PRÉFET DE LA RÉGION BRETAGNE

Autorité environnementale

**AVIS DE L'AUTORITÉ ENVIRONNEMENTALE**  
relatif au projet d'extension de la laiterie exploitée par la société  
LNA (Laiterie Nouvelle de l'Arguenon) à Créhen (22)  
– dossier reçu le 27 octobre 2014 –

*Emplacement approximatif (en jaune) des constructions prévues, sur fond IGN Géoportail (selon les données du dossier)*

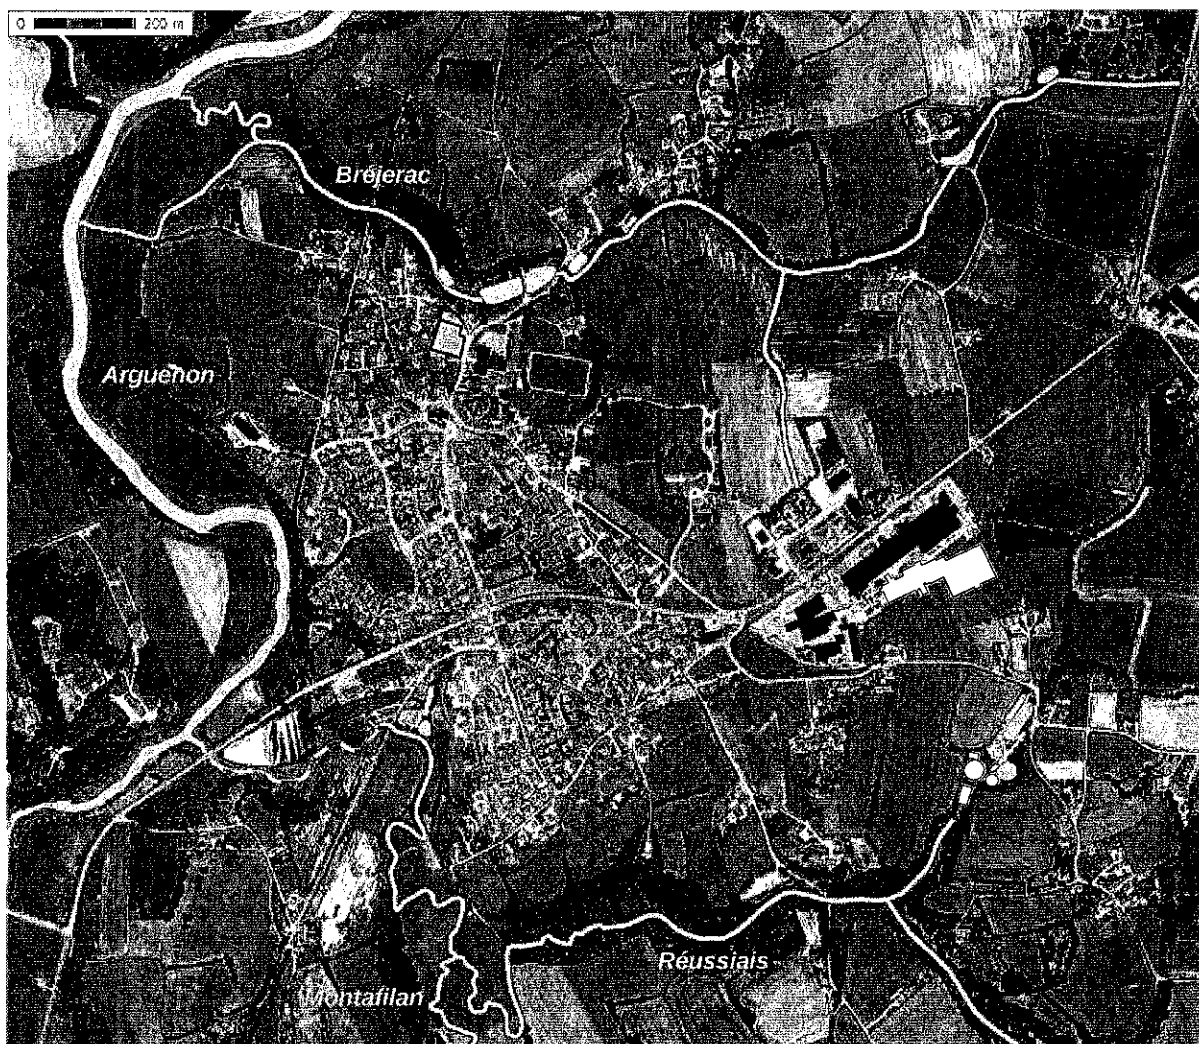
La future tour de séchage aura une hauteur de 43 mètres, soit une dizaine de mètres de plus que les bâtiments existants. L'impact visuel du projet pourra donc être important, d'autant que le site est implanté dans un paysage assez ouvert.

Les simulations paysagères en champ proche présentées dans le dossier permettent de bien appréhender la volumétrie des futurs bâtiments. L'apparence future de ces bâtiments reste néanmoins imprécise, de même que son insertion paysagère en vue plus éloignée.

*L'Ae recommande de préciser les dispositions architecturales des nouvelles constructions et les mesures d'accompagnement paysagères prévues (plantations...), de compléter les simulations visuelles fournies, notamment en champ lointain, sur la base d'une analyse des principaux points de vue sur l'installation.*
